Van: [redacted]@dds.nl <[redacted]@dds.nl>
Verzonden: maandag 1 april 2024 11:41
Aan: [redacted]@waterschaplimburg.nl>
Cc: [redacted]@waterschaplimburg.nl>; [redacted]@waterschaplimburg.nl>
Onderwerp: WOO besluit 28 maart 2024 en ontvangen documenten
Bijlage(n): 2000 WRO DB voorstel AB nemen besluit maatregelen Beutenaken.pdf, exb-2021-29003.pdf

Betreft zaaknummer 2024-Z2531 Woo besluit 28 maart 2024

Beschikbaarstelling van een uitvoeringskrediet voor de uitvoering van maatregelen ter voorkoming van wateroverlast in Beutenaken in de gemeente Gulpen-Wittem; 2e begrotingswijziging 2000.

Tek.nr.: 2020-Z8824-L

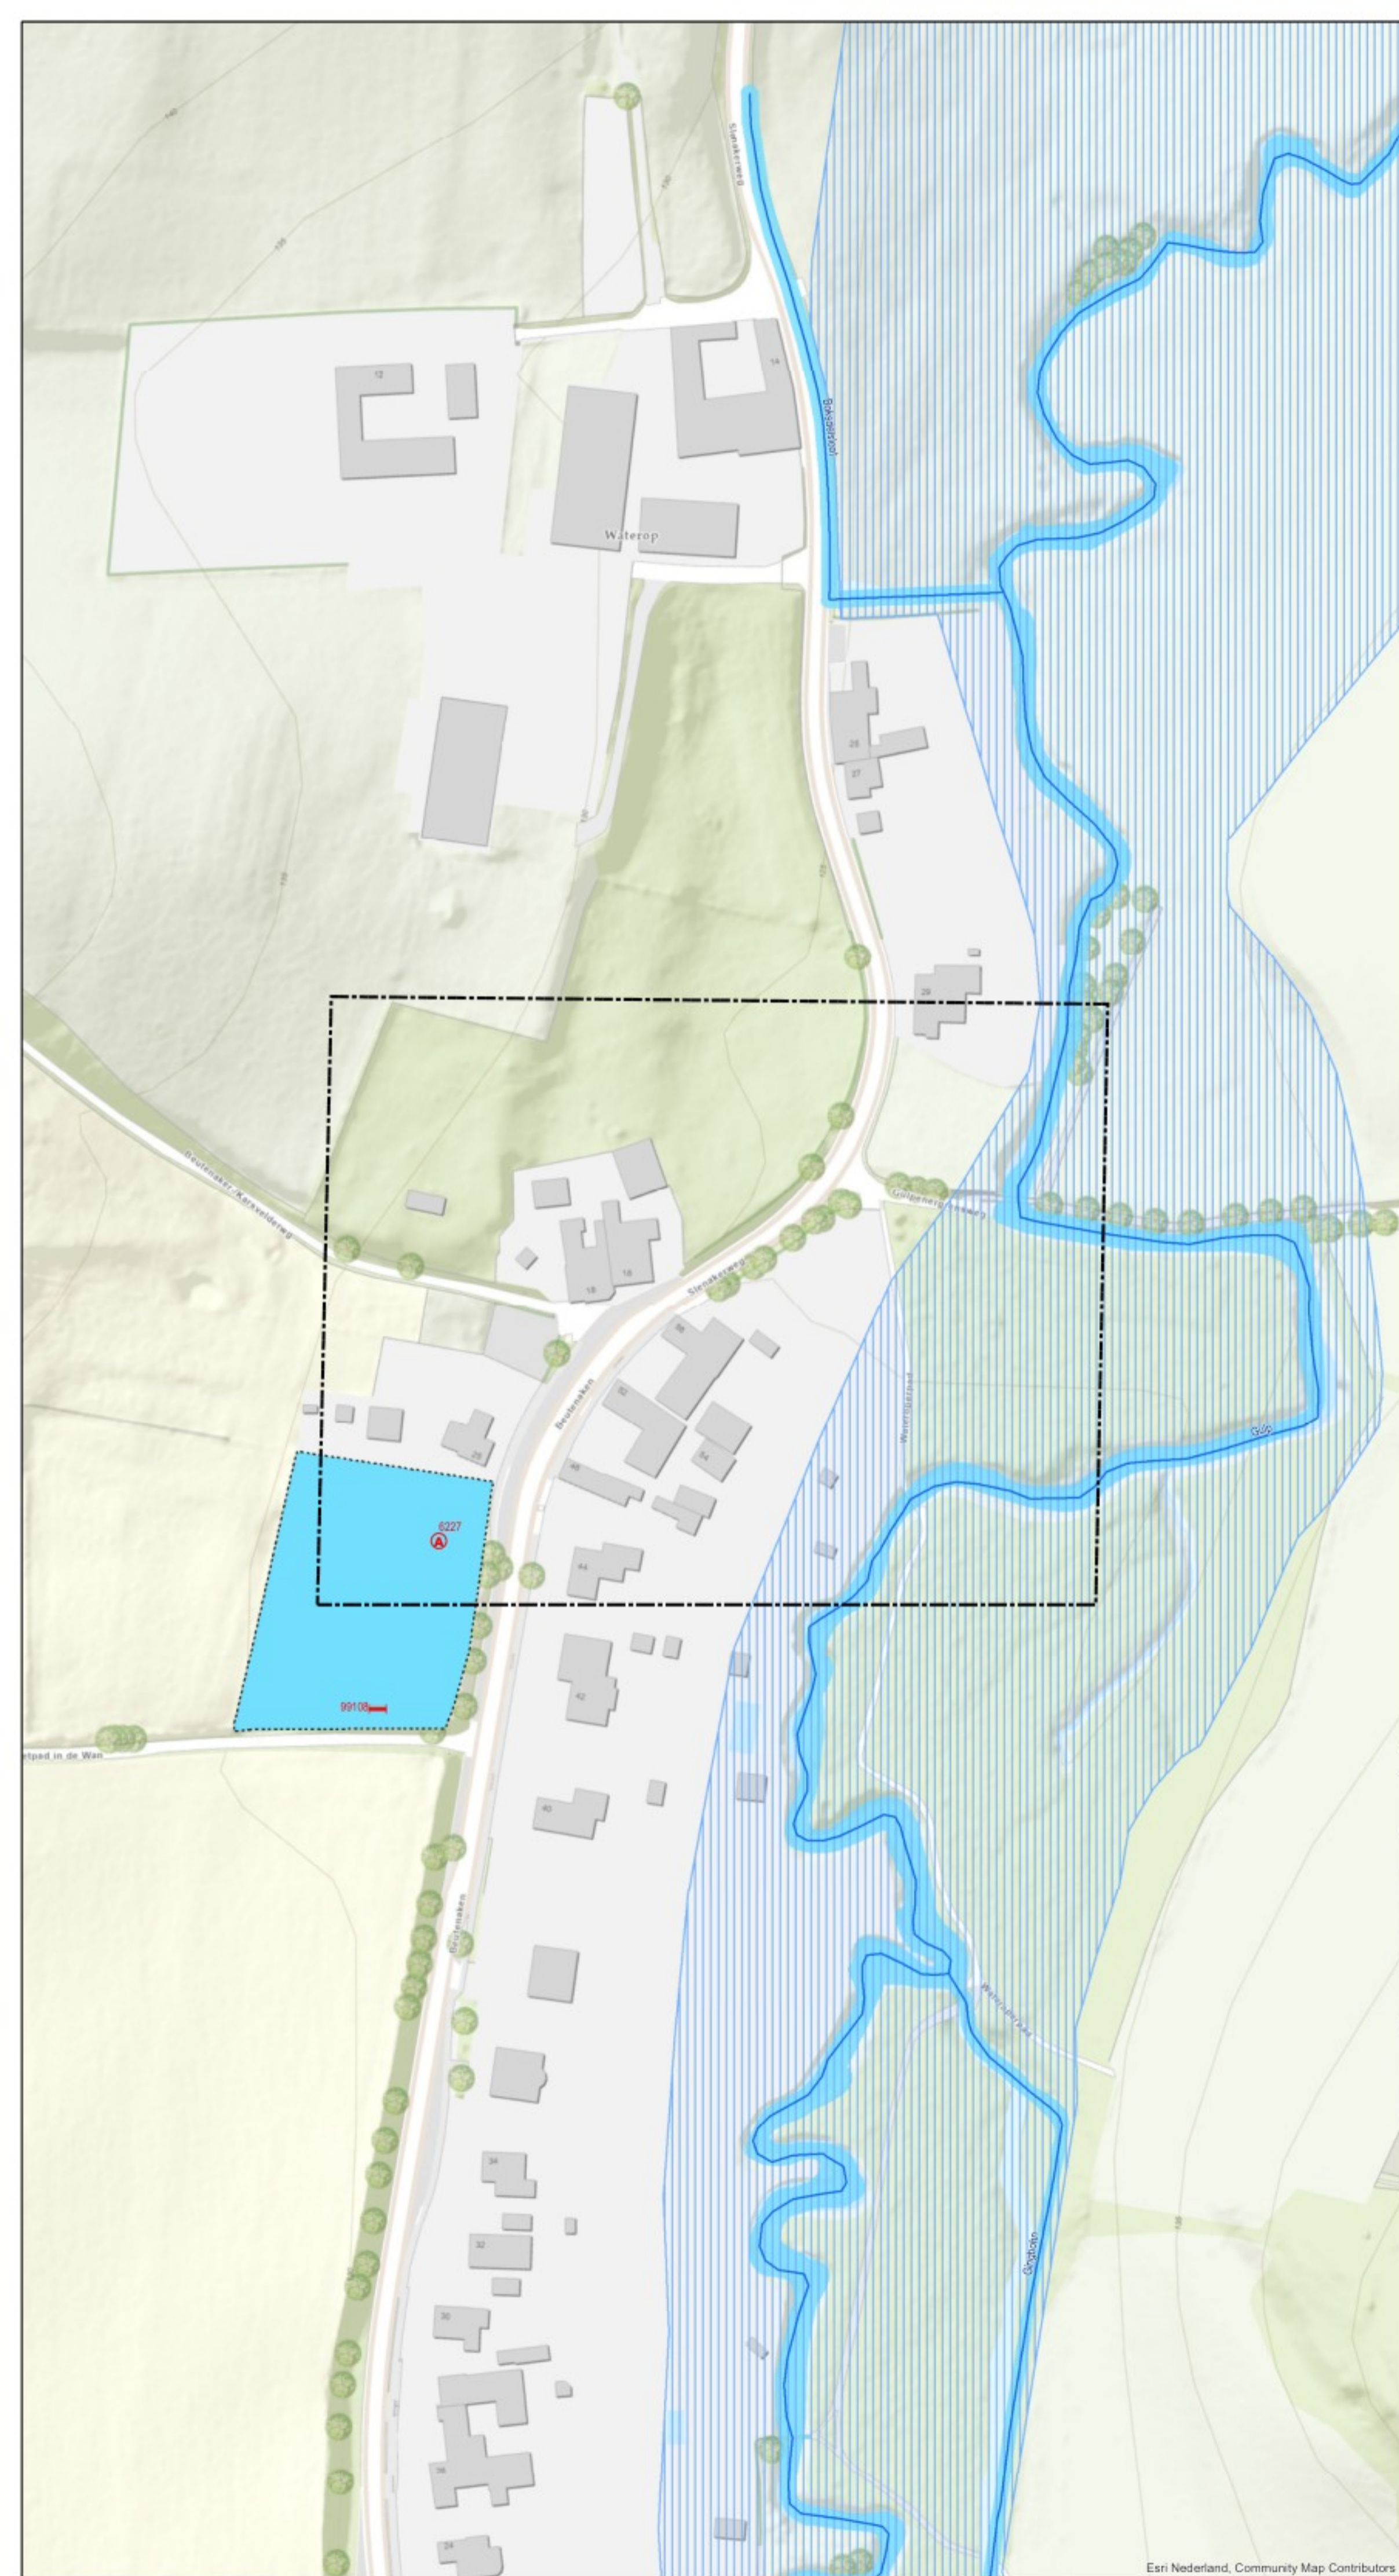
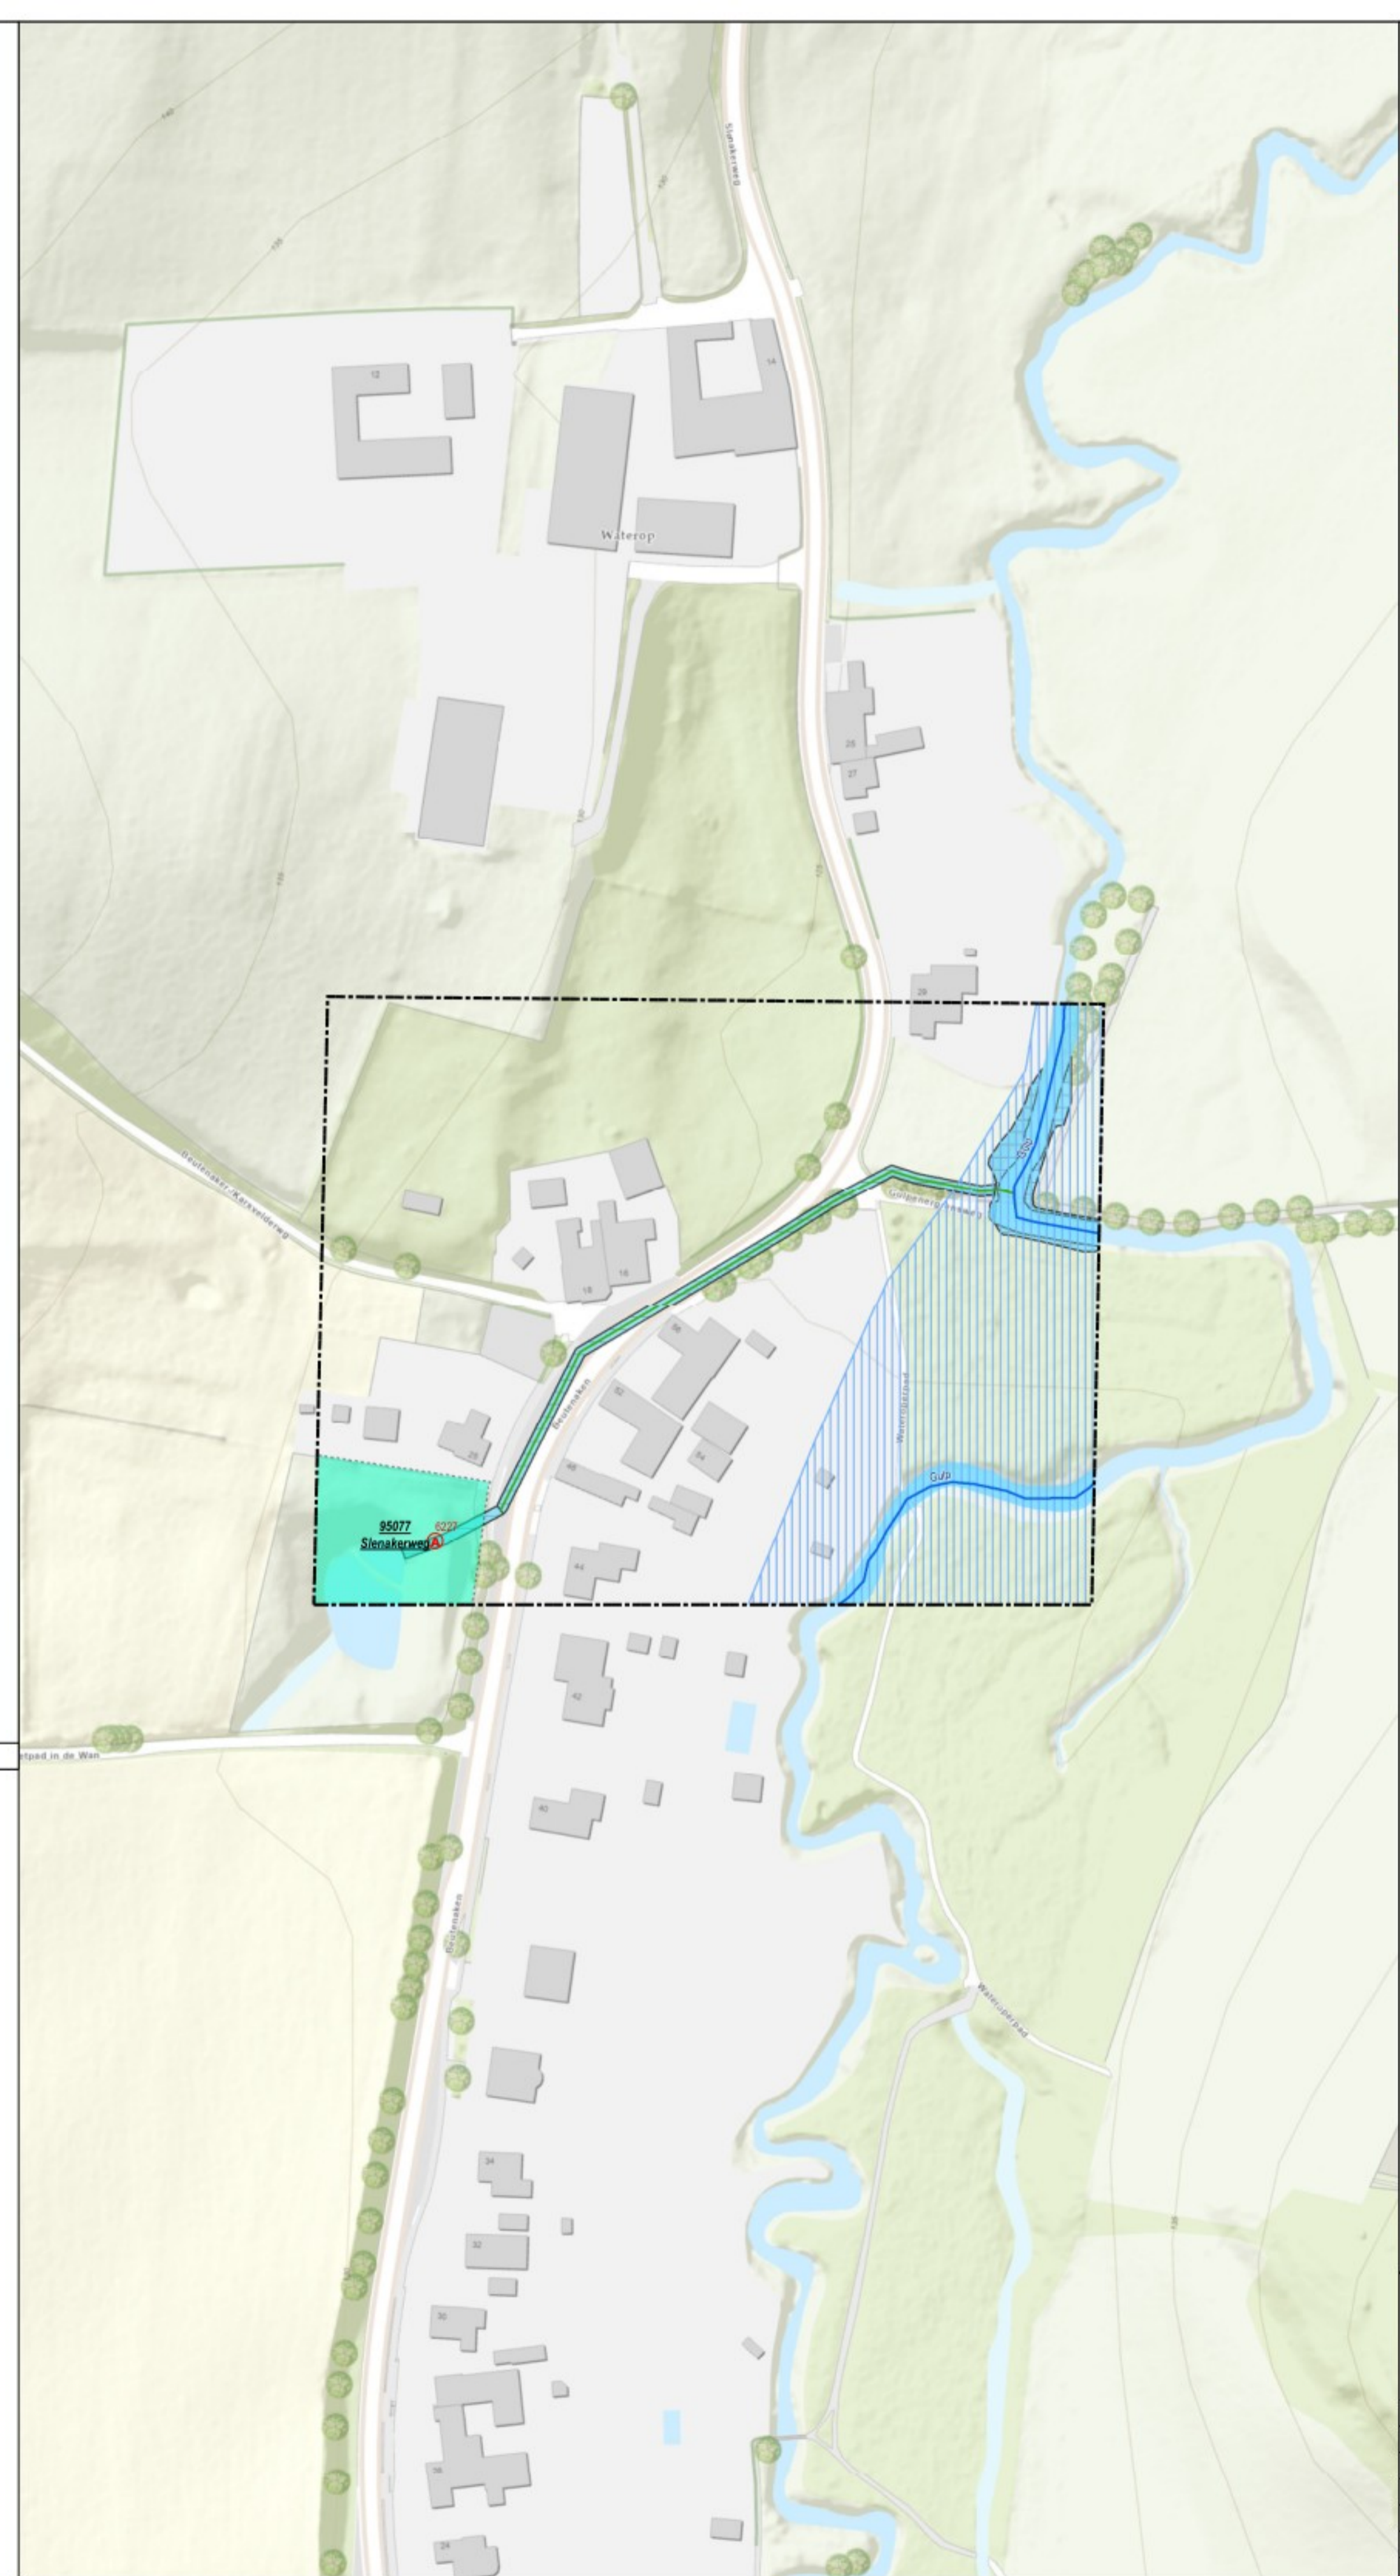
- Tekening leggerwijziging 2008 (reeds overlegd)
De RWB Bundersweg 13.516 zelf staat inmiddels niet meer op de legger. De leegloop van de toekomstige buffer is in 2008 aangelegd en staat sindsdien op de legger als weg-watergang / overkluizing 13.005P. Op deze watergang, die dient te voldoen aan de **wettelijke normering van 1:25**, wordt door de gemeente via twee opvangputten water afkomstig van landelijk gebied geloosd, dat niet in buffers wordt opgevangen.

- Tekening leggerwijziging 2021 met in 2010 aangelegde primaire watergang vanaf de buffer Slenakerweg naar de Gulp.
Op deze primaire watergang, die dient te voldoen aan de **wettelijke normering van 1:25**, wordt sinds 2010 water afkomstig van landelijk gebied geloosd via drie opvangputten in Beutenaken.
